DOCUMENTO 6
INSTRUMENTO DE VERIFICAÇÃO
Prevenção e Combate a Incêndio e Pânico

O Instrumento de Verificação deverá ser obrigatoriamente preenchido pelo Corpo de Bombeiro Militar aos clubes que pleiteiem utilizar estádios classificados como de Grande Porte, ou seja, que pretendem mandar seus jogos em estádio com capacidade total de público superior a 10.000 pessoas.

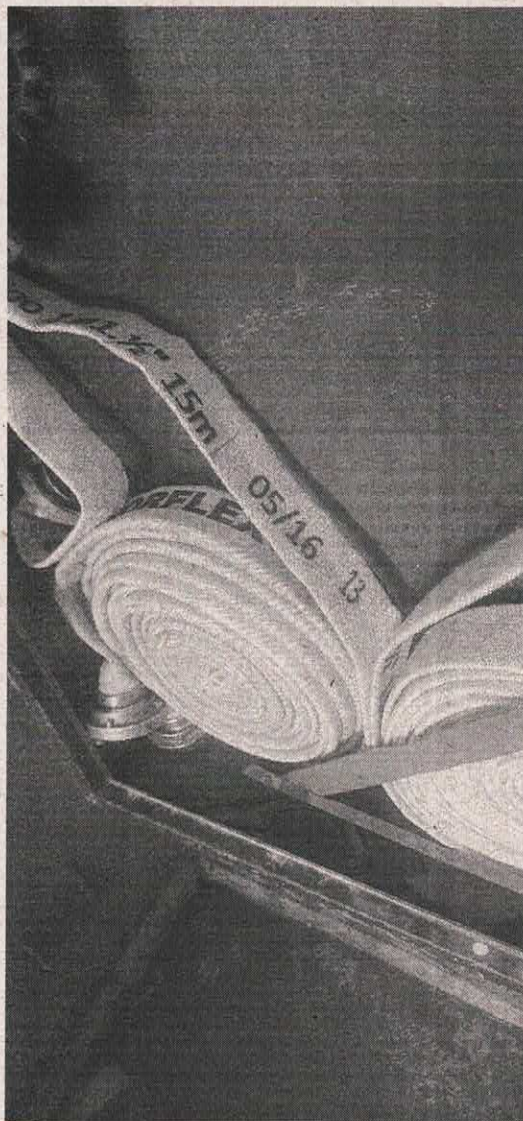
Restrição 2: Falta selo do teste hidrostático no corpo das mangueiras do hidrante com prazo de até 12 meses.

Providências: Fazer o teste hidrostático das mangueiras.

Prazo: 60 dias

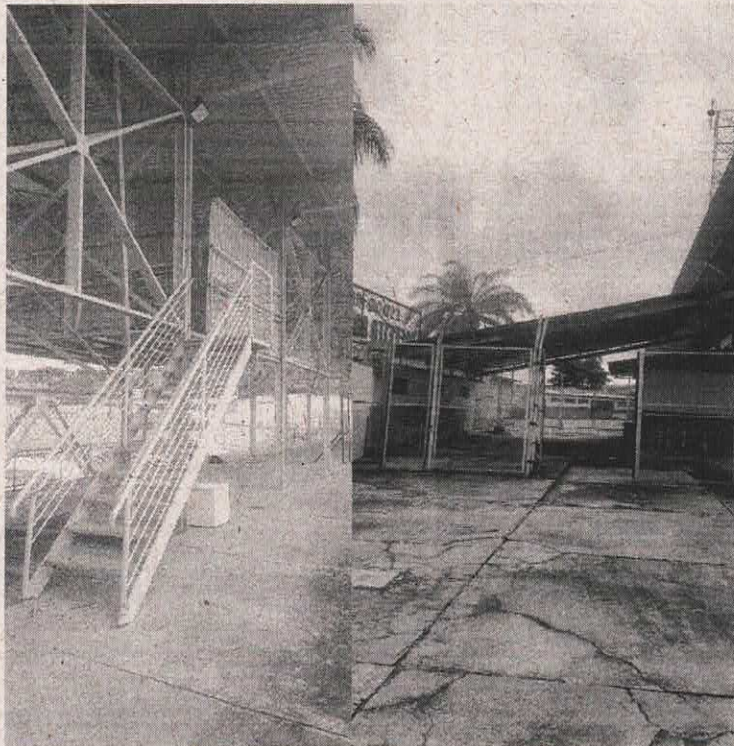
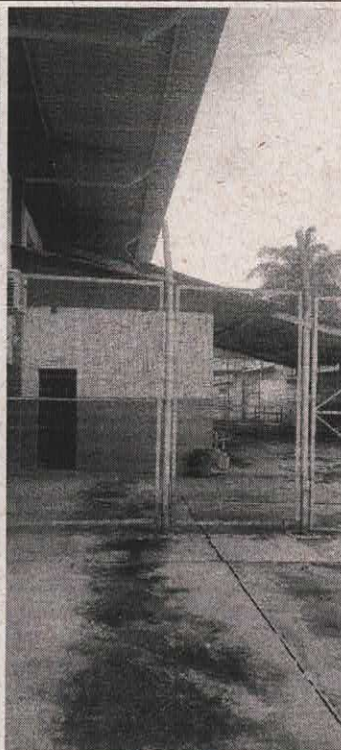
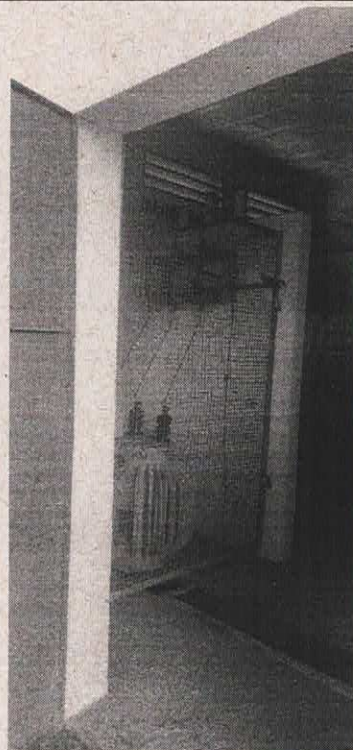
Restrição 4: Acréscimo de áreas cobertas (sala do jecrim; cobertura entre a bilheteria e o pavimento das cabines de rádio e tv; dois mezaninos em estruturas metálicas) não contemplados no PSCIP. Há uma subestação elétrica/sala de trafo situado em uma sala próxima a arquibancada coberta (em baixo das cabines de rádio e tv) não indicada em planta-baixa. Adequar para brigada profissional, item e.12.2 da it-01 10ª edição. Adequar a sinalização de emergência (item e.12.4 da IT-01) colocando placas de população por setores A, B, C e D (folha 15 PSCIP), item A.11.1 e) da IT-03.

Providências: Modificar (atualizar) o PSCIP no setor de análise do CBMMG para aprovação e posteriormente solicitar vistoria de liberação para liberação de novo AVCB.

Prazo: 60 dias ou conforme solicitação de prorrogação de prazo.

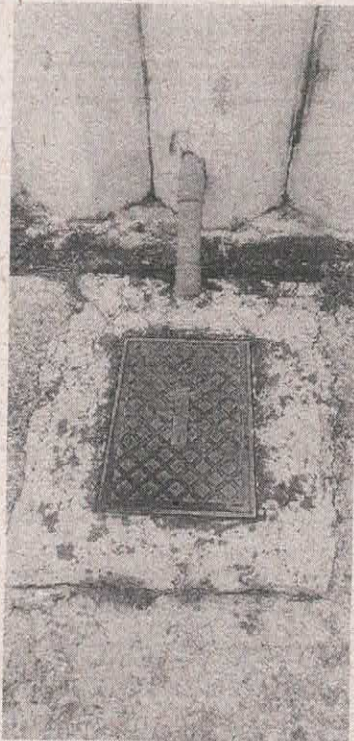
Restrição 5: Falta pintar a tampa do recalque na cor de segurança vermelha.

Providências: Pintar na cor vermelha

Prazo: 60 dias
